Mission régionale d'autorité environnementale
BOURGOGNE - FRANCHE - COMTÉ

**Avis de la Mission Régionale d'Autorité environnementale
de Bourgogne-Franche-Comté
sur le projet de centrale agrivoltaïque
sur la commune de Vireaux (89)**

N ° BFC-2026-022502/A P

Figure 3 : Cartographie des projets retenus pour l'analyse des effets cumulés (source : étude d'impact)

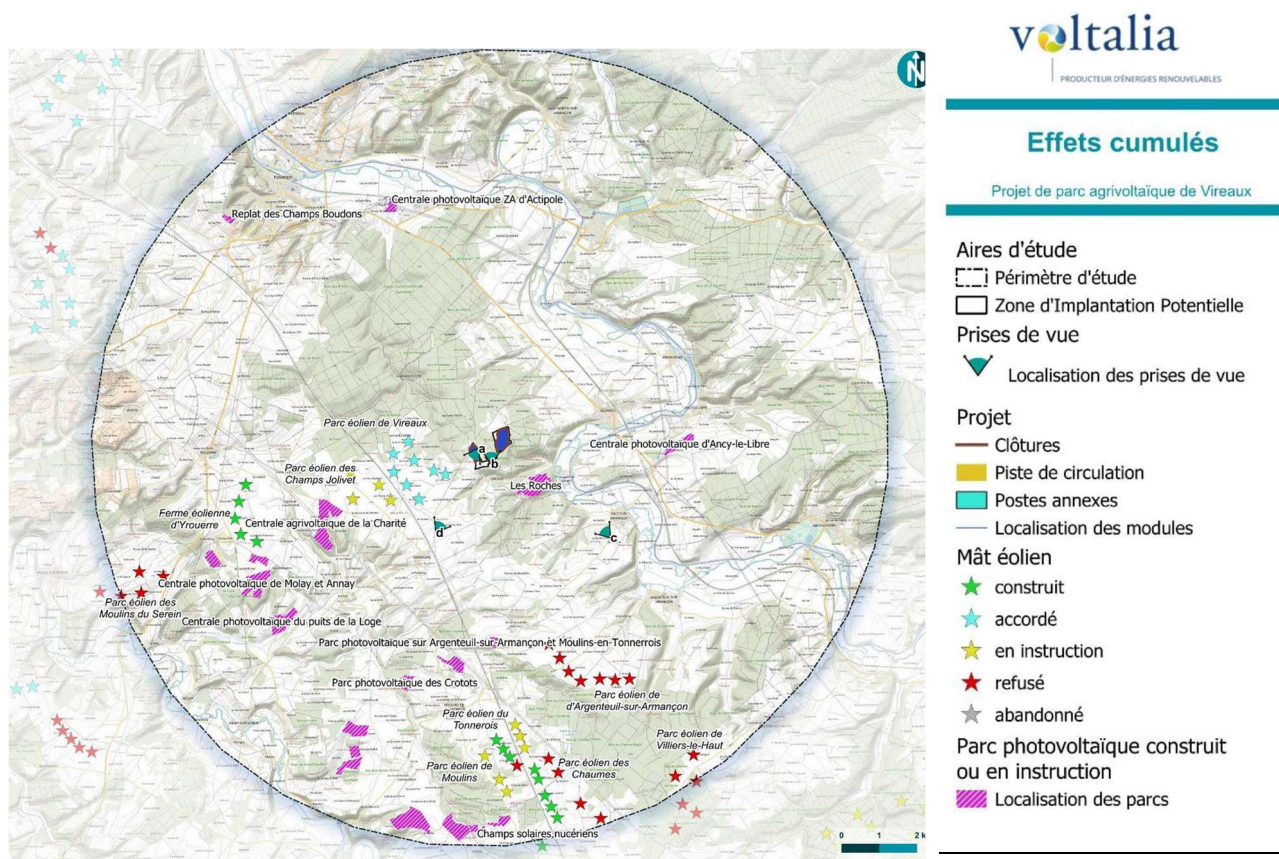
Par la suite, la figure 231 de l'étude d'impact cartographie les projets retenus (voir ci-dessous) puis le tableau 130 analyse leurs impacts et tente de les quantifier du point de vue écologique. Sans la moindre explication cependant, ces deux illustrations ne reprennent pas l'intégralité des projets recensés dans le tableau 129 et les informations ne sont pas concordantes. Le tableau 130, en particulier, omet plusieurs projets photovoltaïques pourtant proches de celui de Vireaux, en particulier la centrale agrivoltaïque de la Charité à Sambourg, Yrouerre et Fresnes (distant de seulement 4 km) ou les parcs photovoltaïques d'Argenteuil-sur-Armançon et Moulins-en-Tonnerrois et d'Ancy-le-Libre (distants d'environ 5 km).

La MRAe recommande de compléter et d'homogénéiser les informations concernant les projets retenus pour évaluer les effets cumulés, en prenant en compte la totalité des 16 projets identifiés.
